I INSTRUÇÃO p/ EXECUÇÃO DE ALTERAÇÃO DE PRODUTO I
I IEAP (RETROFITE) I

I MIC.30P.AFW.11/89

produto: IS30 PLUS

assunto: UTILIZAÇÃO CORRETA DA PCI MODEM NO PC IS 30 PLUS

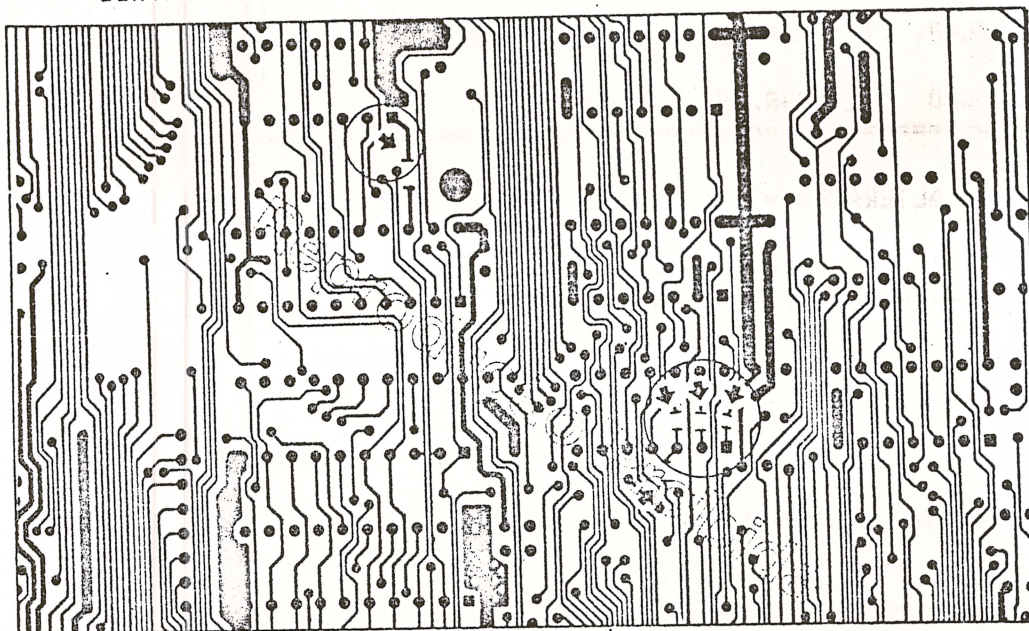
* Cortar trilhas e interligar componentes , conforme ilustrado nos esquemas anexos .

PCI CPU IS 30 => FACE SOLDA

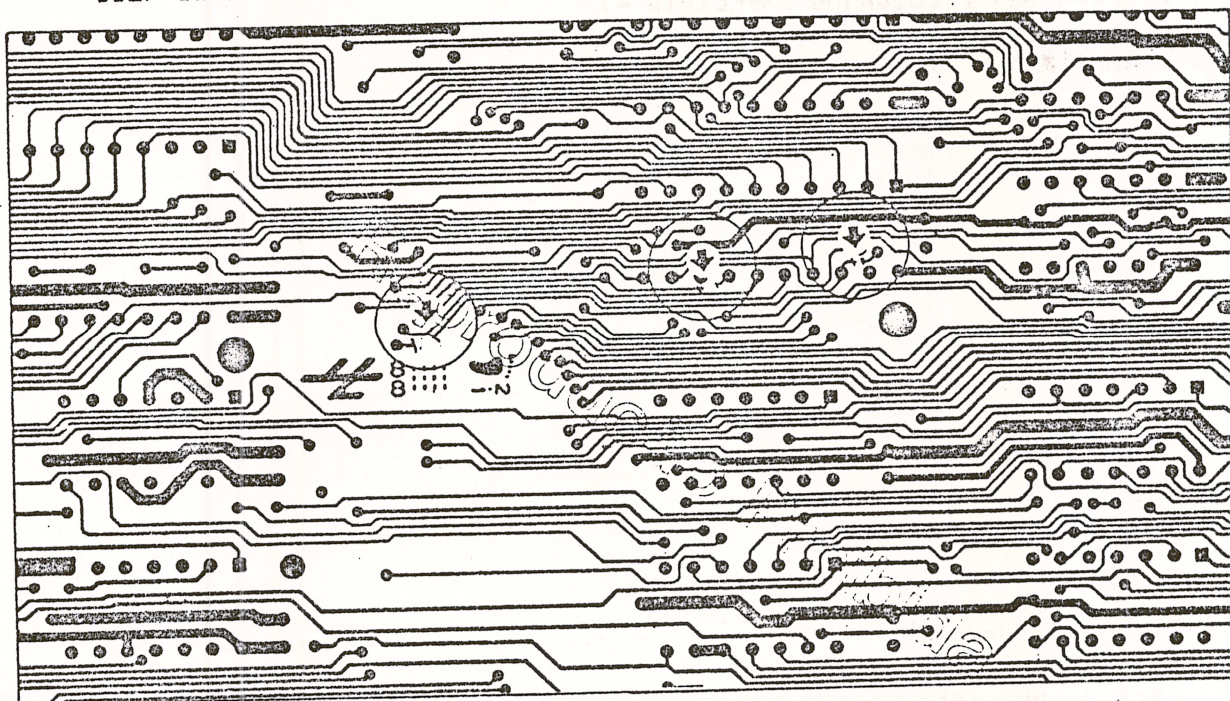
CORTAR TRILHAS : LIGAÇÕES DOS PINOS 1, 2 e 3 DO CI13

CORTAR TRILHAS : LIGAÇÕES DOS PINOS 14 e 18 DO CI27

CI27 CORRESPONDE A PAL QUE DEVE SER ATUALIZADA PARA V1.1 R.00

PCI CPU IS 30 - FACE SOLDA

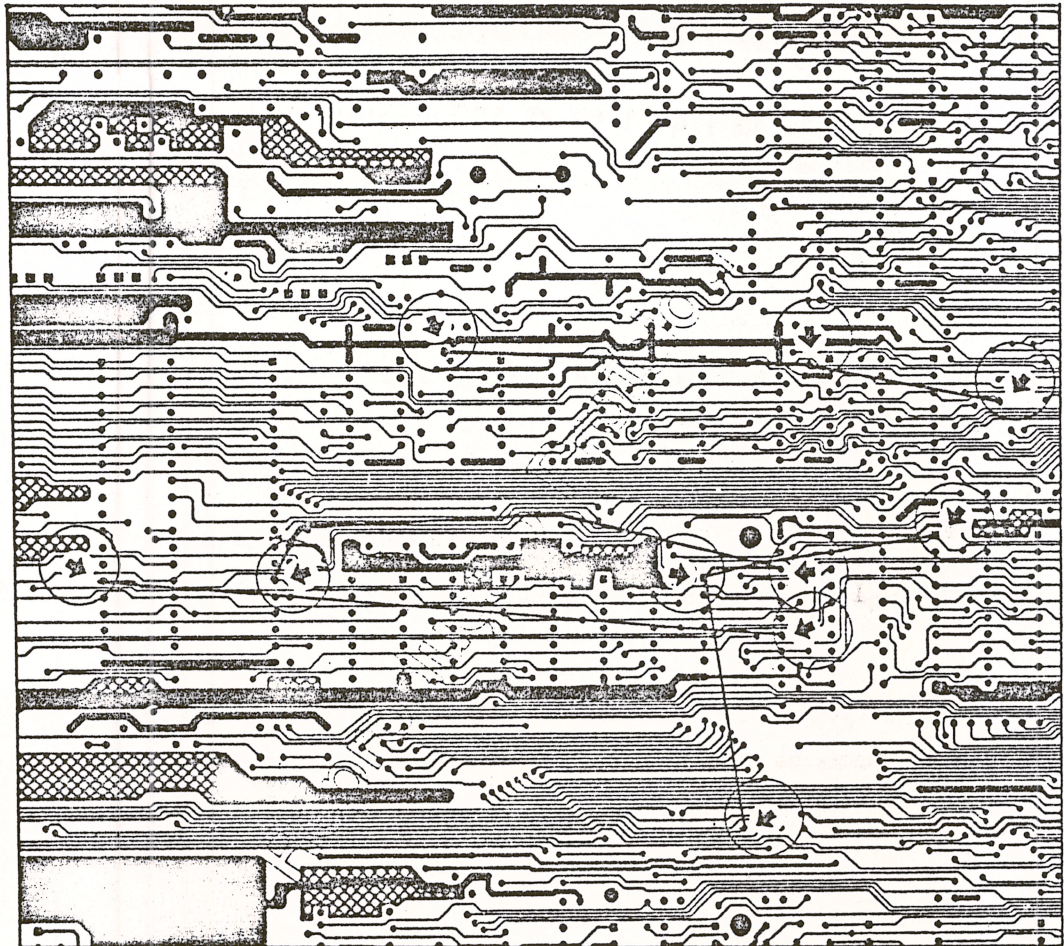
INTERLIGAR : PINO 14 (CI32) AO PINO 18 (27)
 PINO 14 (CI33) AO PINO 14 (27)
 PINO 01 (CI26) AO PINO 01 (CI28) AO FURO INDICADO
 MAIS LIGAÇÕES INDICADAS
